OPINIA Nr 95/KCH/22

z wyników przeprowadzonych oględzin i ekspertyzy urządzeń kominowych w **Szczecin**

ul. **Ściegiennego 40 a**

dotycząca mieszkania N r **24a** zam. przez Panią (-a) **ZBiLK Szczecin**

Wskazanie miejsca podłączenia wentylacji

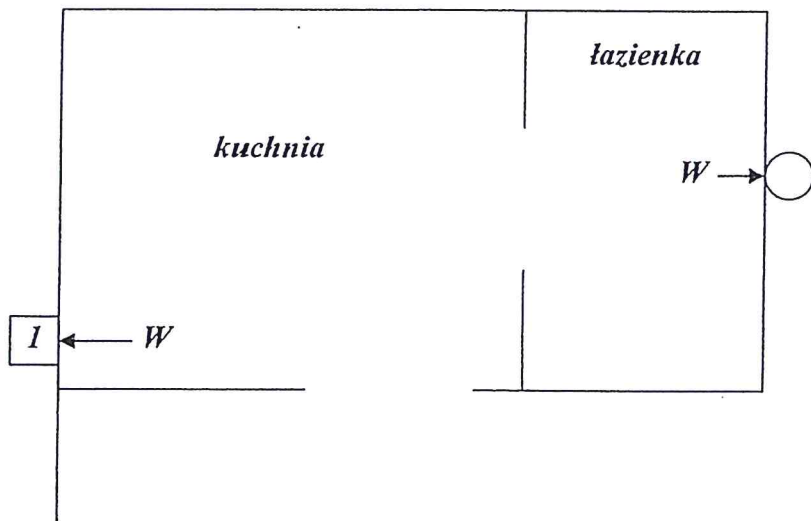
1. Przewód (-y) istniejące **nie** odpowiadają wymaganiom niżej wymienionych

przepisów i nie można wykonać nowych podłączeń.

**Dla wykonania wentylacji
pomieszczenia łazienki
wyprowadzić
indywidualny przewód
przez połacie dachową
ponad dach budynku.
Wentylacja kuchni bez
zmian.**
